19.09.01	Ratz	Datum	13.11.00	Motor- Montagelinie	GEFEG	Westphal GmbH Celle 05141 / 9551-0	EB28 Station 10		=
				Bearb.	Gernard						+
				Gepr.							
Zust.	Änderung	Datum	Name	Norm		Urspr. WSCAD 4.1	Ers.f	Ers.d	Zeichnungsnr.: P000900	Blatt 181 von 954 Bl.

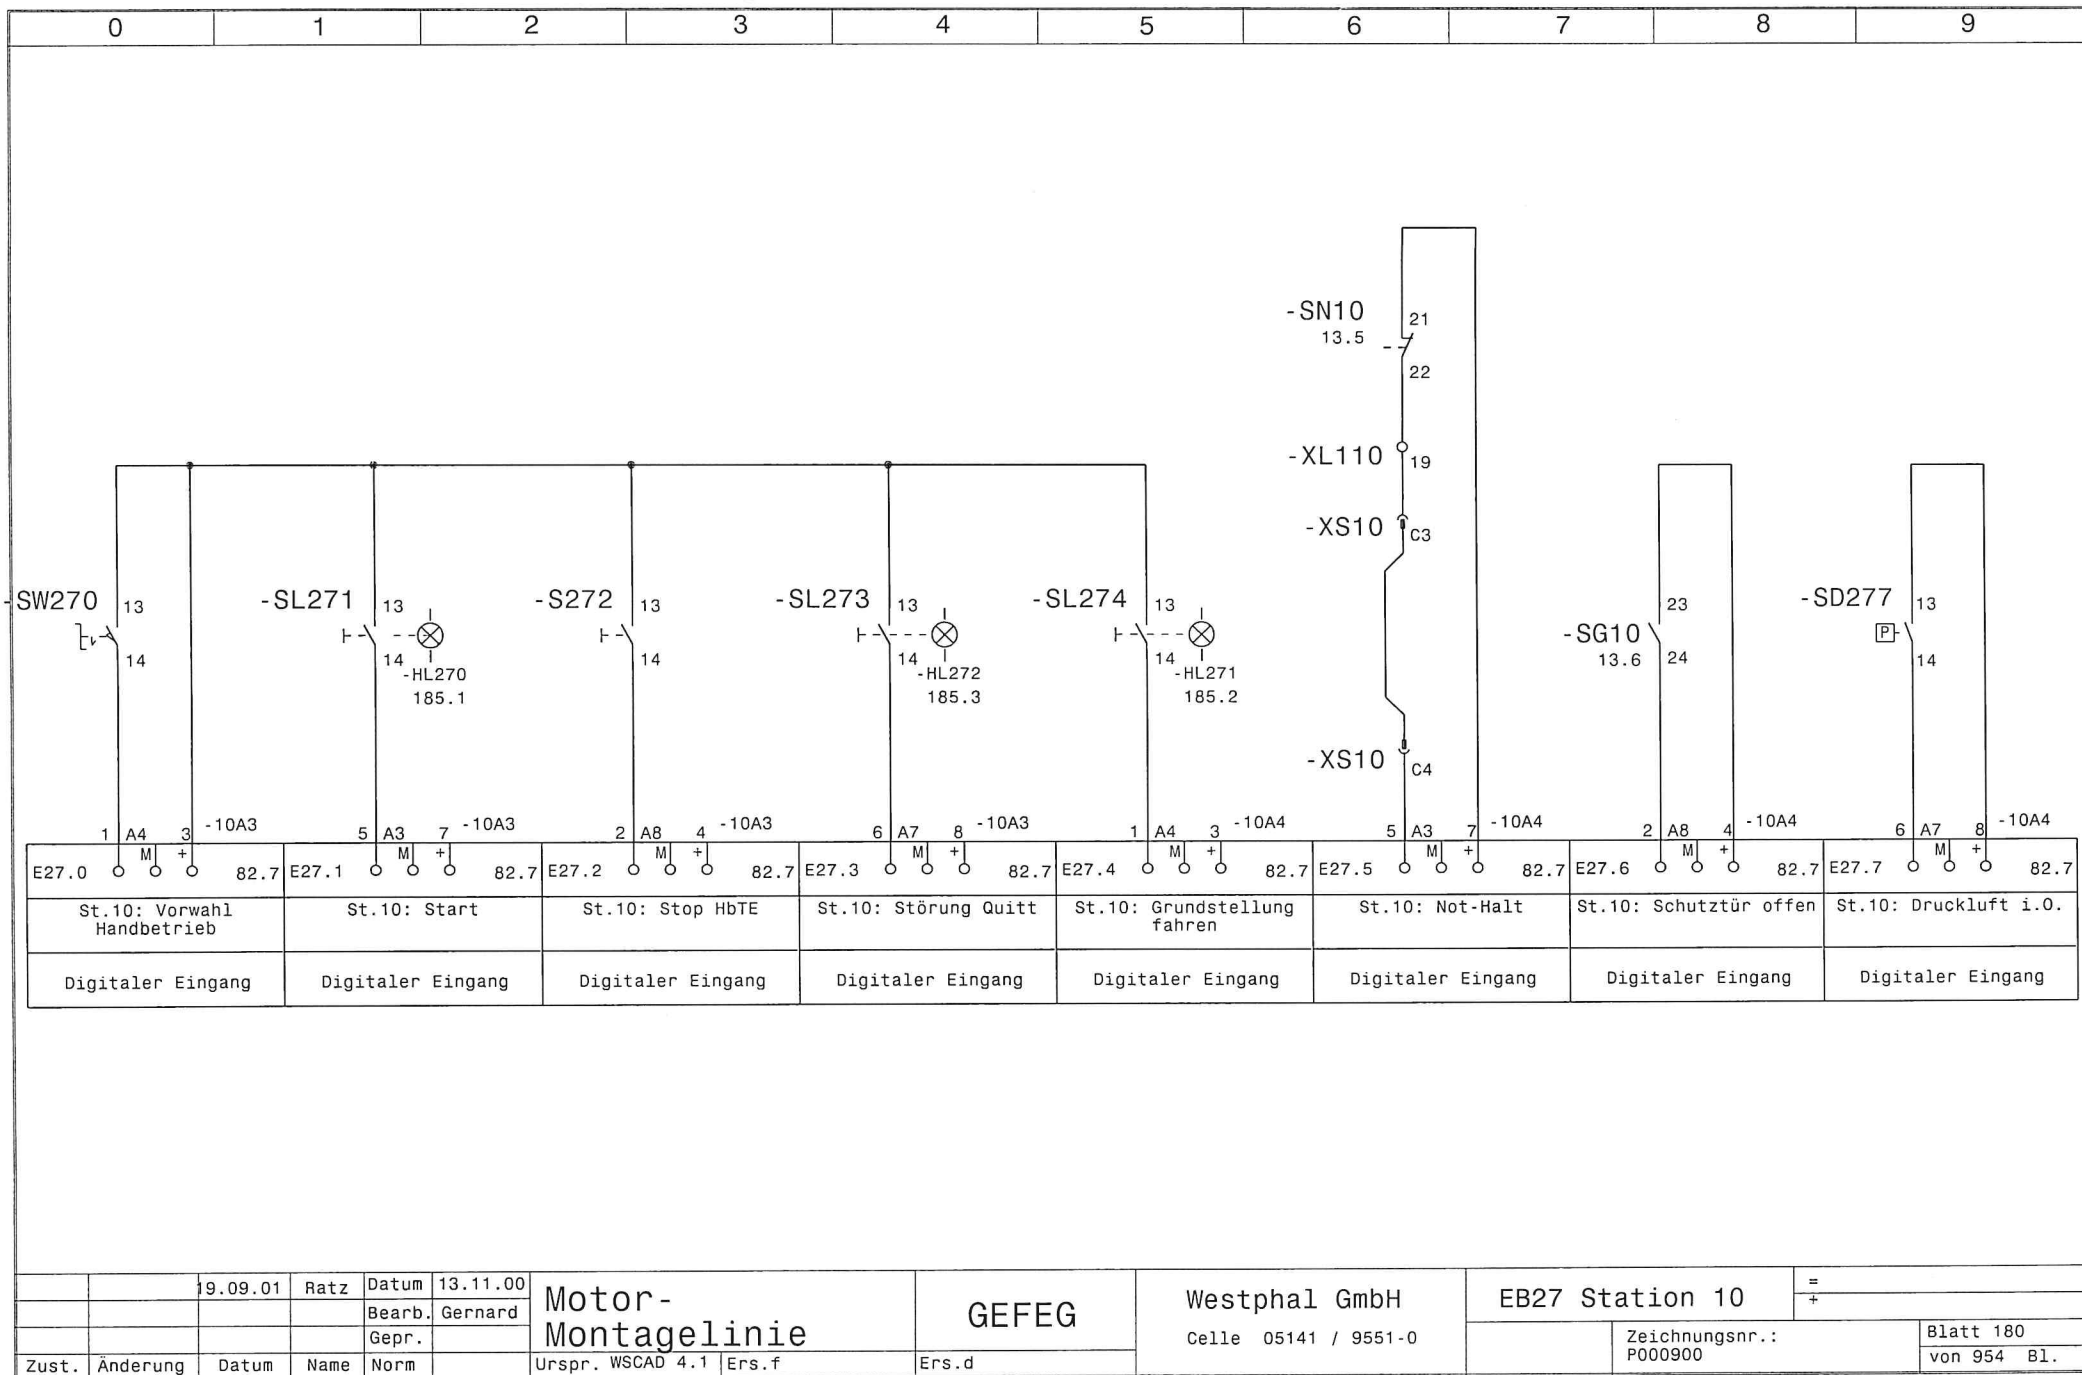
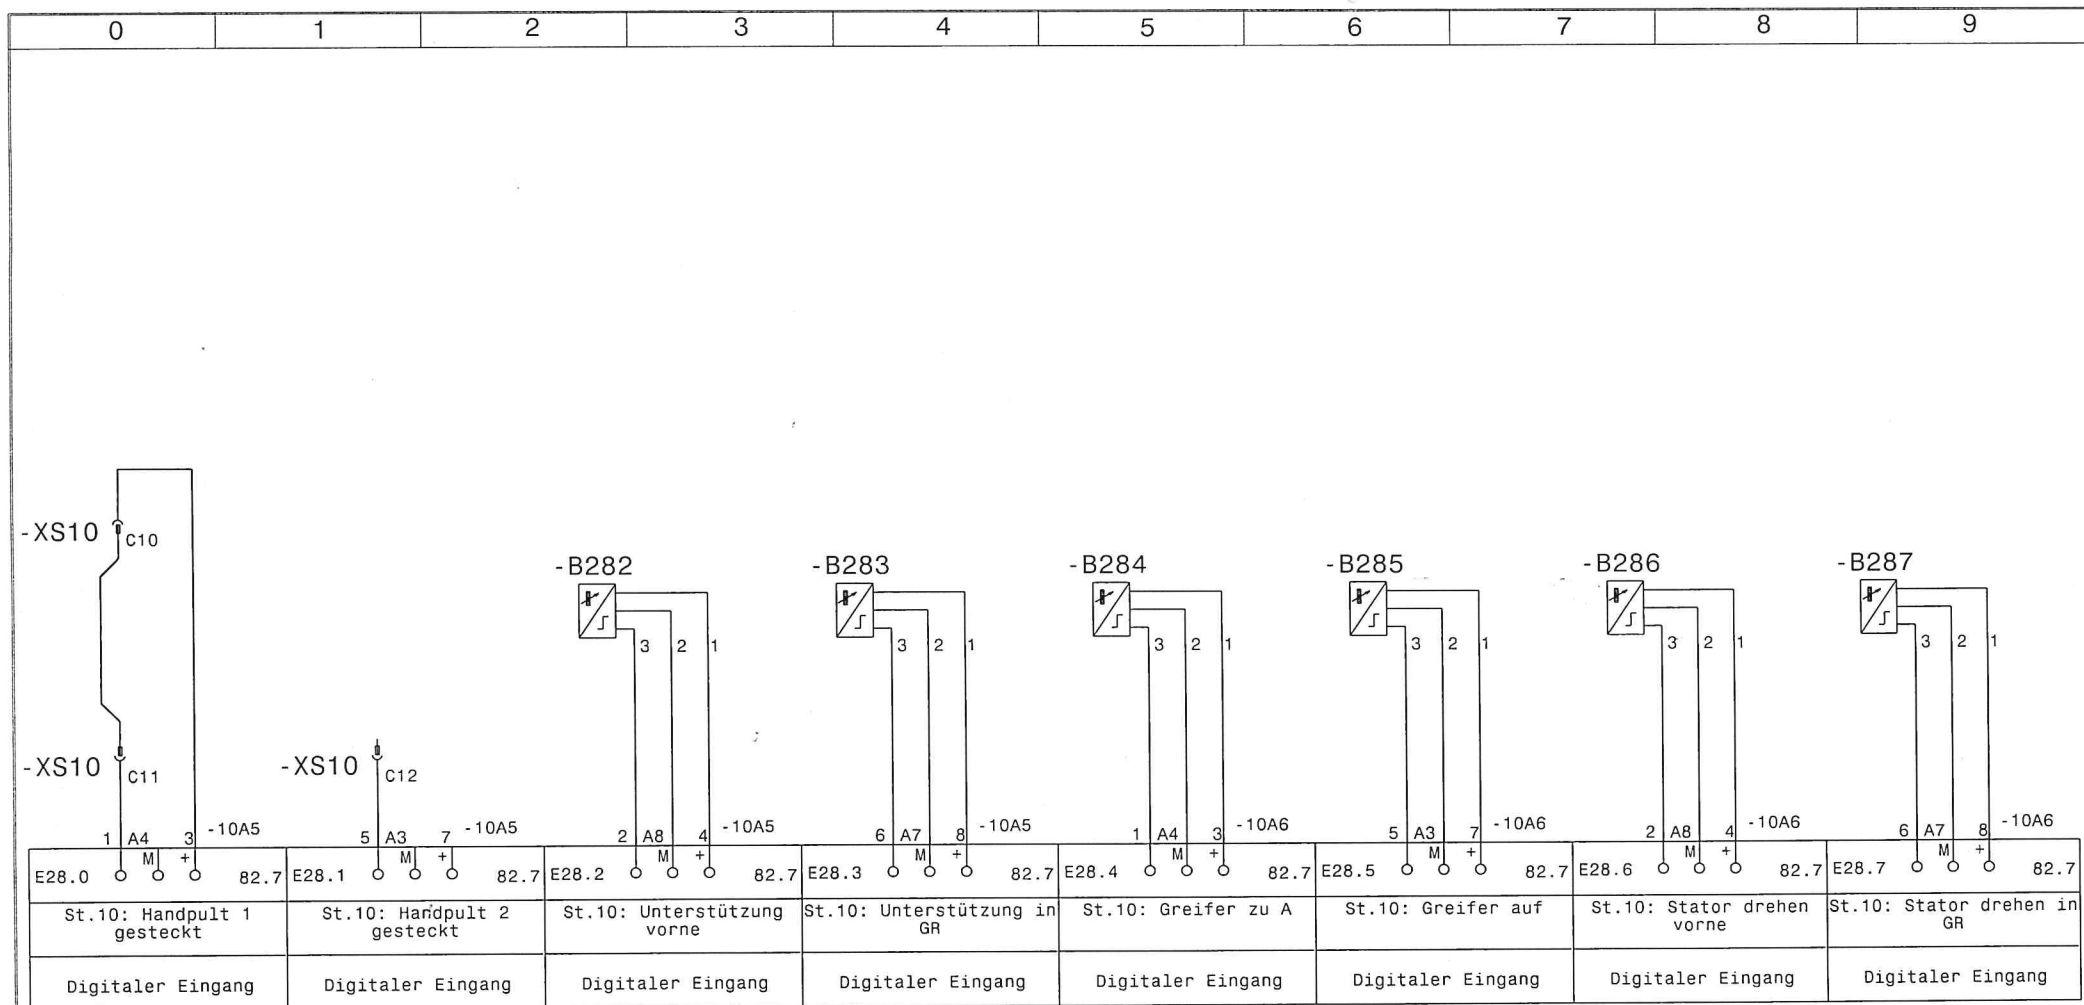
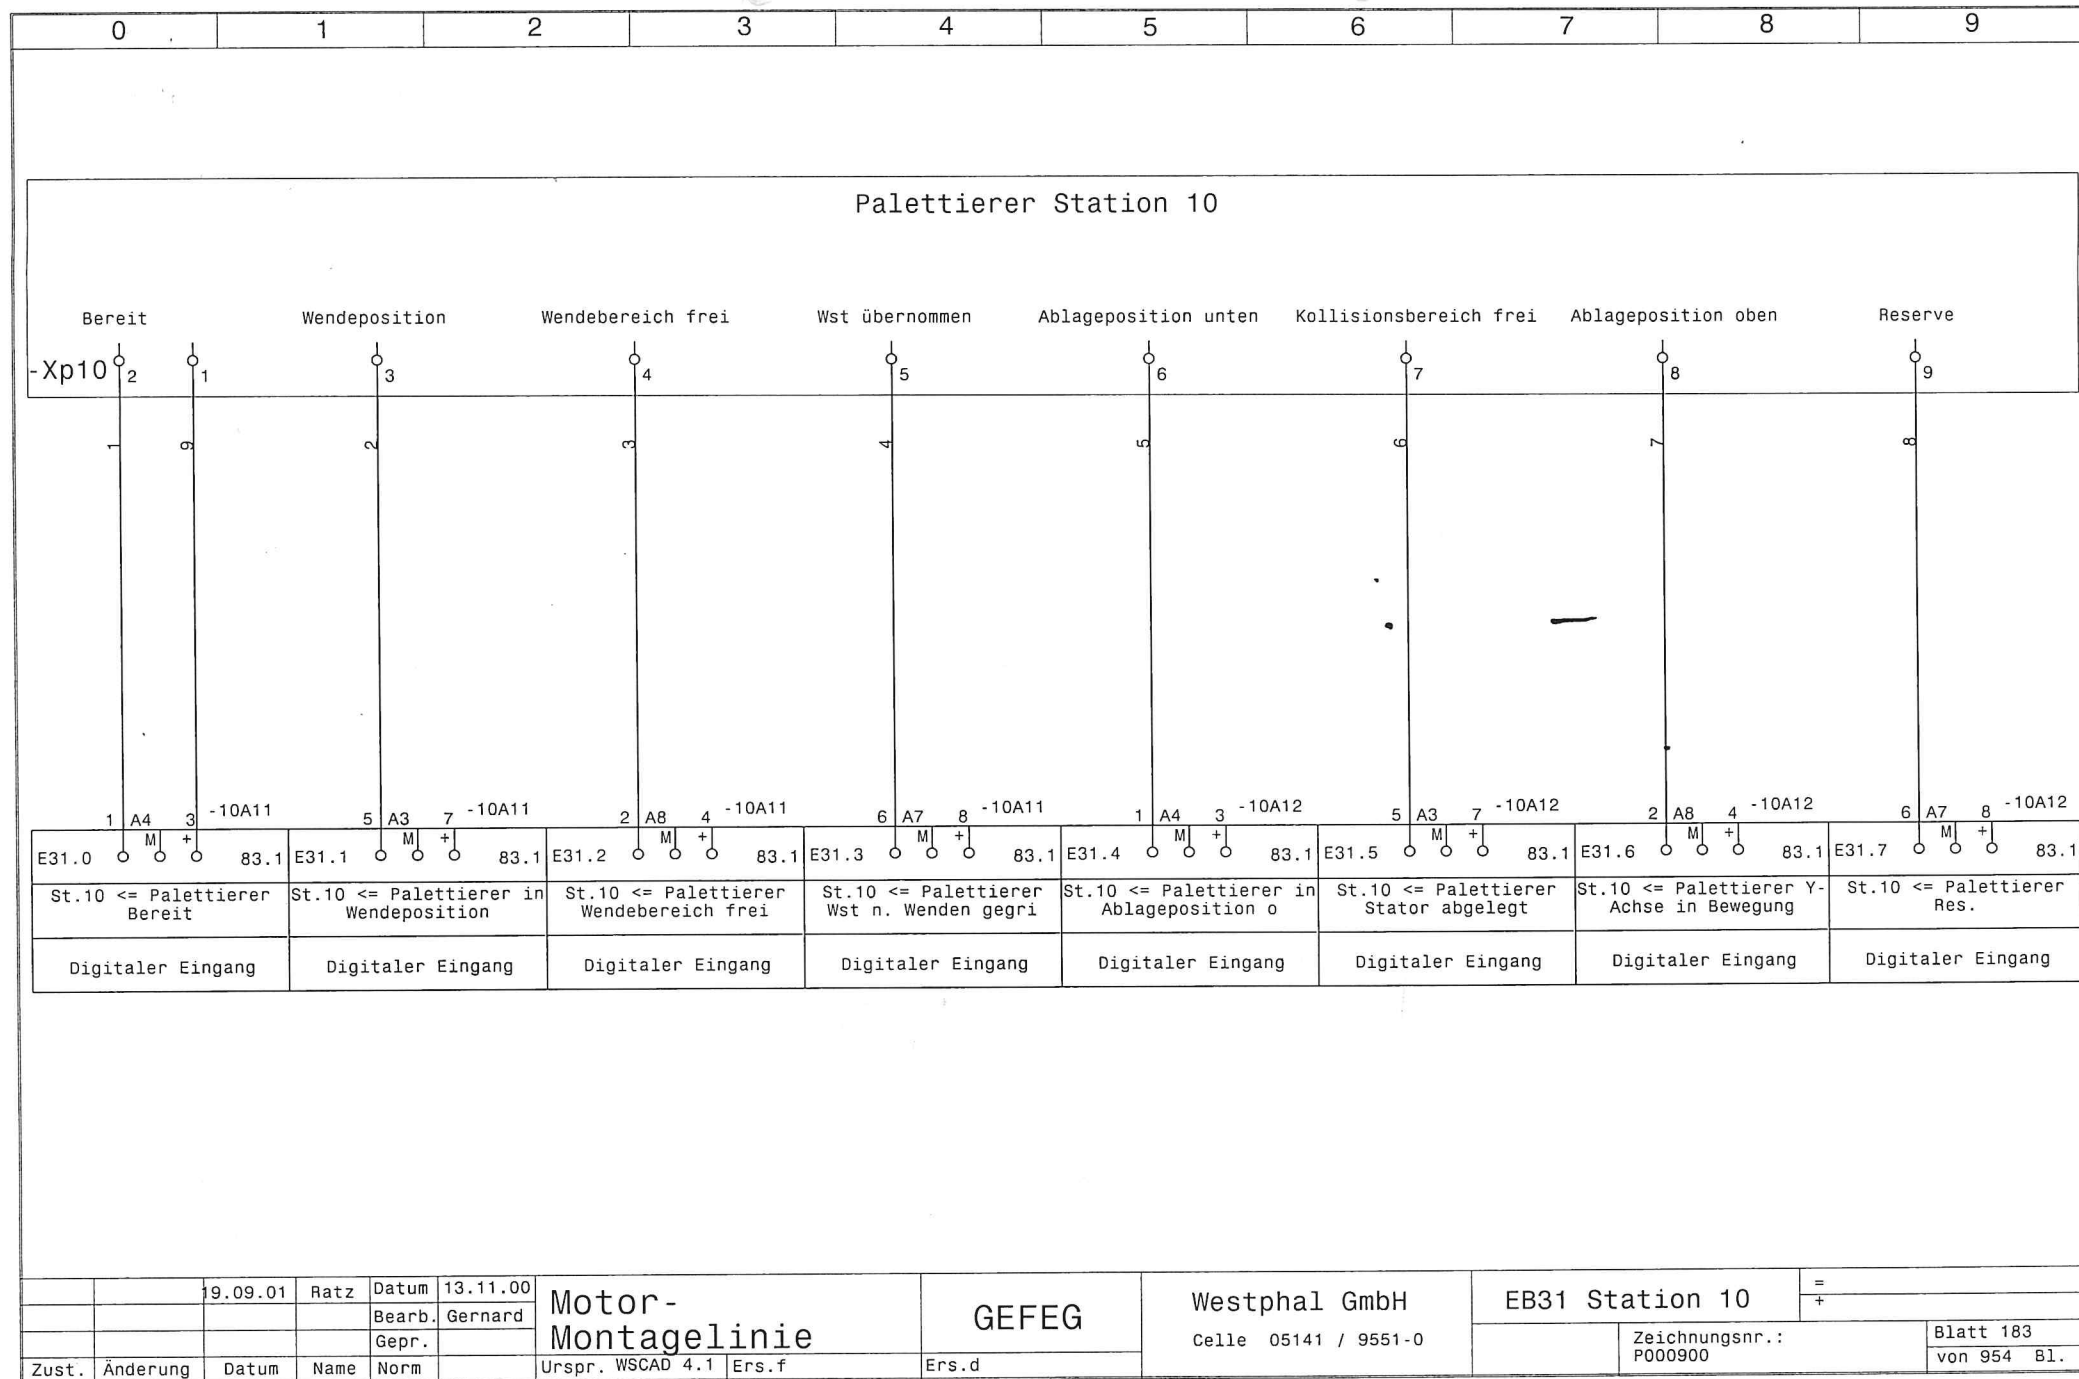
B284 und
B293 zu-
sammen
= Notaus,
weil Crash gefahr
